PROPUESTA DE DICTAMEN TÉCNICO

INFORME SOBRE LA SOLICITUD DE APRECIACIÓN FAVORABLE PARA OPERAR CON BAJO NIVEL EN LAS PISCINAS DE COMBUSTIBLE GASTADO DE LA CENTRAL NUCLEAR COFRENTES

Solicitud nº 16/02 Rev. 0 de apreciación favorable del CSN para operar con bajo nivel en las piscinas de combustible gastado.

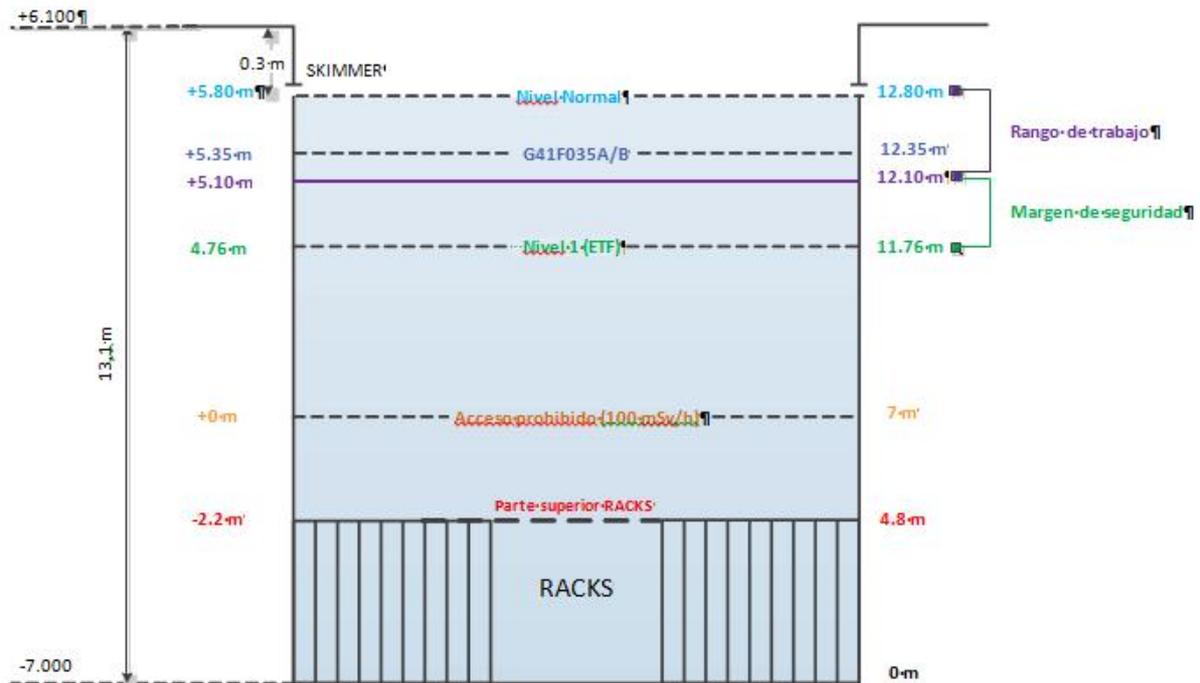
El nivel normal de agua en la piscina es de +5,80 m. El nivel mínimo de las especificaciones técnicas de funcionamiento mejoradas (ETFM) es de +4,76 m, y la cota de las válvulas es de +5,35 m. La parte superior de los racks de los elementos combustibles están en -2,20 m.

CNC plantea bajar el nivel hasta +5,10 m, es decir, en torno a 0,34 metros por encima del establecido en las ETFM, y en torno a 7,30 m por encima de la parte superior de los racks.

No obstante, en su solicitud CNC no informa del método previsto para el seguimiento de la temperatura media del agua de la piscina una vez que se pierde la aspiración/descarga del sistema G41, fase en la que se podrían producir estratificaciones térmicas que pudieran hacer que un único punto de lectura no proporcionase una información representativa de la temperatura media del agua de la piscina.

La evaluación del CSN considera adecuadas las medidas previstas para minimizar el riesgo de la maniobra planteada, así como razonables las estimaciones de aumento de temperatura, que aportan un tiempo adecuado para llevar a cabo la maniobra con margen. Sin embargo, ha considerado necesario que el titular establezca a priori un método de seguimiento de la temperatura media del agua de la piscina que tenga en cuenta las posibles estratificaciones térmicas una vez que se pierde la aspiración/descarga del sistema G41.

Asimismo, el titular debería definir un plan horario de contingencia y de recuperación de la capacidad de refrigerar la piscina en el caso de que a lo largo de la maniobra se supere el valor máximo estimado de ritmo de calentamiento de 0,6 °C/h.

- Establecer un método para el seguimiento de la temperatura media del agua de la piscina que tenga en cuenta las posibles estratificaciones térmicas una vez que se pierde la aspiración/descarga del sistema G41.

- Establecer un plan específico de contingencia y recuperación de la capacidad de refrigerar la piscina en el caso de que se supere el ritmo de calentamiento máximo esperado de 0,6 °C/h.
- Corroborar, con medidas in situ, los niveles de radiación y la clasificación radiológica de las áreas colindantes con las piscinas de almacenamiento de combustible gastado previamente al inicio de los trabajos, y en particular la zona de trabajo.
